## Progetto di un impianto fotovoltaico con sistema di accumulo integrato con impianto olivicolo - denominato "SAN DONATO"

Documento: <b>PROGETTO DEFINITIVO</b>		Documento: <b>A0000MASE</b>	
Elaborato: <b>Relazione descrittiva di riscontro alle integrazioni richieste dal M.A.S.E. con nota prot. 5395 del 10/05/2023</b>		SCALA:	
		FOGLIO:	-
		FORMATO:	A4
Progettazione:		Nome file: A50000PED_Rev1.pdf	
 <b>Consorzio stabile Prometeo Srl</b> via Napoli 71122 Foggia (FG)		 <b>GF TECNO Srl</b> via dott. O. Giampaolo n. 13 70020 Toritto (BA)	
		<b>il tecnico:</b>

**OGGETTO: [ID\_VIP 7990] Procedimento di Valutazione di Impatto Ambientale ai sensi dell'art.23 del D.Lgs.152/2006 relativa al progetto di un impianto agrifotovoltaico, denominato "San Donato", per una potenza complessiva di 19,81 MW comprensivo di sistema di accumulo della potenza complessiva di 10 MW.**

**Relazione descrittiva di riscontro alle integrazioni richieste dal M.A.S.E. con nota prot. 5395 del 10/05/2023**

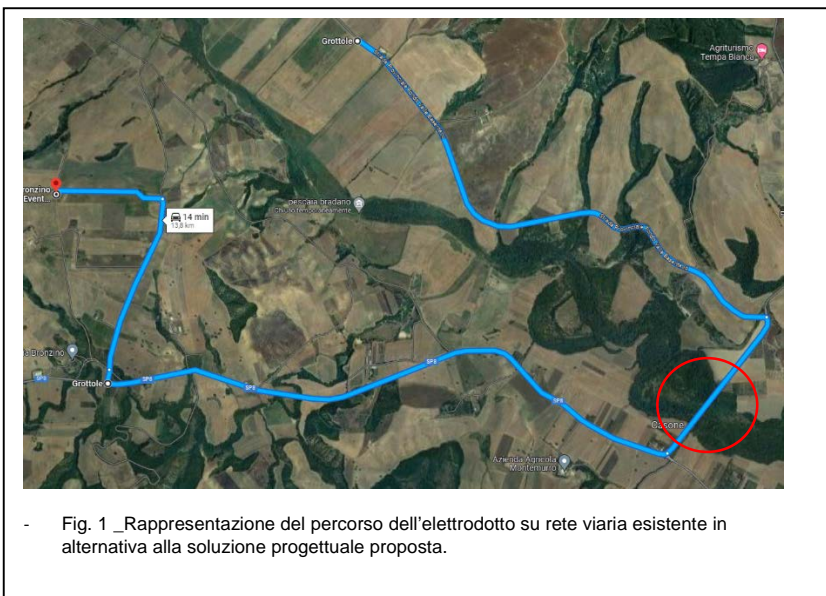
**2.4** valutare la possibilità di modificare il percorso del cavidotto allo scopo di ridurre significativamente lo sviluppo del cantiere al di fuori del reticolo stradale (atteso che, dall'analisi della cartografia digitale fornita, lo sviluppo del cavidotto lungo strada è per meno del 50% della lunghezza totale);

In fase progettuale in prima istanza è stata valutata l'ipotesi di utilizzare il reticolo stradale esistente per l'interramento dell'elettrodotta in MT, ma tale soluzione comportava che la lunghezza complessiva dell'infrastruttura risultava di circa 14,00 Km (cfr. fig. 1) in quanto l'unico punto di attraversamento stradale, in zona, del Fiume Bradano avviene per mezzo della S.P. 8 nella zona evidenziata in rosso in fig 1).

Tale soluzione, considerando che la soluzione progettuale proposta ha una lunghezza complessiva di ca 4 km, sarebbe notevolmente più impattante sul territorio anche per numero di interferenze da risolvere.
